rozhodnutie

7. Navrhovateľ v úvode podaných námietok uvádza, že ako uchádzačovi vo verejnom obstarávaní na predmet podlimitnej zákazky s názvom „Rekonštrukcia silnoprúdových a slaboprúdových rozvodov areálu AOS“ vyhlásenej verejným obstarávateľom **Akadémia ozbrojených síl generála Milana Rastislava Štefánika**, so sídlom Demänová 393,031 01 Liptovský Mikuláš, IČO: 37 910 337 (ďalej len „kontrolovaný“) vo Vestníku verejného obstarávania č. 83/2019 zo dňa 29.04.2019 pod značkou 9376 – WYP, mu bolo dňa 23.10.2019 doručené Vylúčenie z verejného obstarávania - upovedomenie č. AOS-300/22-61-39/2019 zo dňa 23.10.2019, v ktorom mu kontrolovaný oznámil, že ho v súlade s § 53 ods. 5 písm. b) zákona o verejnom obstarávaní vylučuje. A v zmysle tohto navrhovateľ podáva námietky v súlade s § 170 ods. 3 písm. d) zákona o verejnom obstarávaní v zákonom stanovenej 10-dňovej lehote proti vylúčeniu jeho ponuky z verejného obstarávania.

25. Kontrolovaný vyhlásil vo Vestníku verejného obstarávania č. 83/2019 dňa 29.04.2019 pod značkou 9376 – WYP verejné obstarávanie na predmet podlimitnej zákazky „Rekonštrukcia silnoprúdových a slaboprúdových rozvodov areálu AOS“. V závislosti od predmetu Tento doku

Obr. 10 Ponúknutá konfigurácia diela

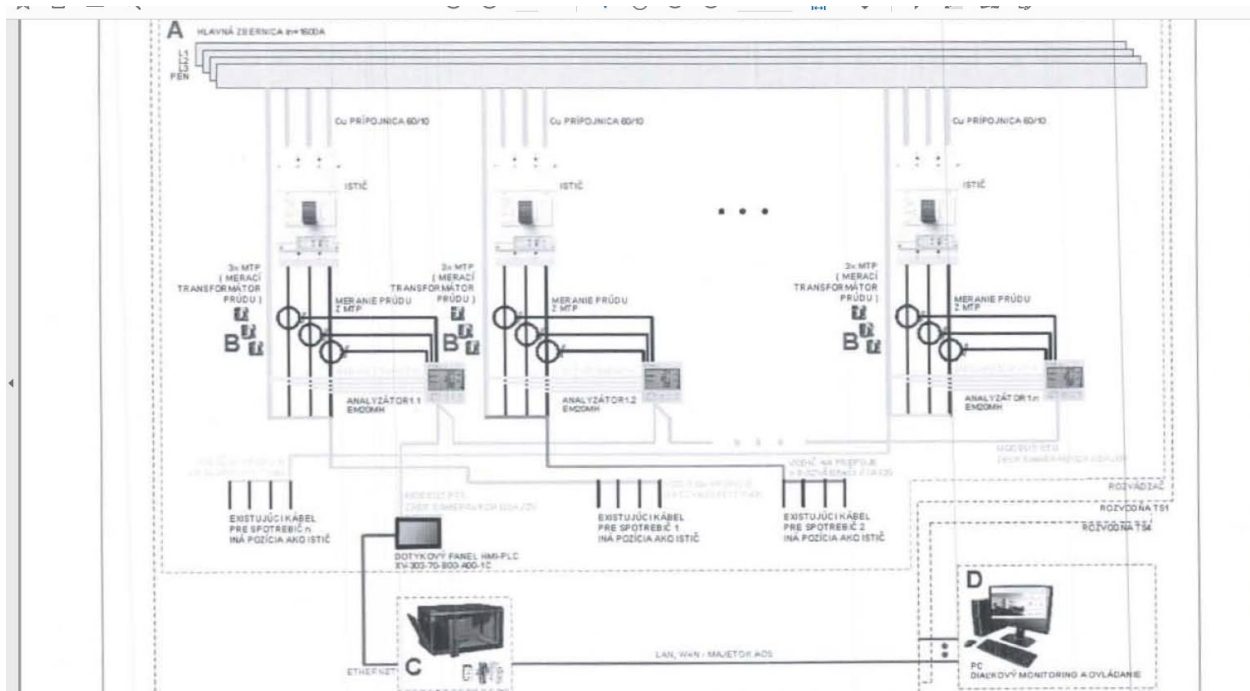
11.02 Nedostatočná prenosová sústava RPD a RVV sú vo vzájomnom rozpore, týkajúcom sa hlavného prenosového výkonového systému. Problém je podrobne popísaný v bode č. 6.02 odborného posudku. Problémový prvok ponuky je označený na obr. 10 písmenom **A**.

11.05 Absencia monitorovacích transformátorov MTP je popísaná v bode č. 8 odborného posudku. Problémový prvok ponuky je označený na obr. 10 písmenom **B**.

11.06 Absencia nástenných ukončovacích skríň monitoringu. Problematika je popísaná v bode č. 9 odborného posudku. Problémový prvok ponuky je označený na obr. 10 písmenom **C**.

11.07 Absencia nadradenej úrovne zberu dát – server. Problematika je popísaná v bode č. 9 odborného posudku. Problémový prvok ponuky je označený na obr. 10 písmenom **D**.“
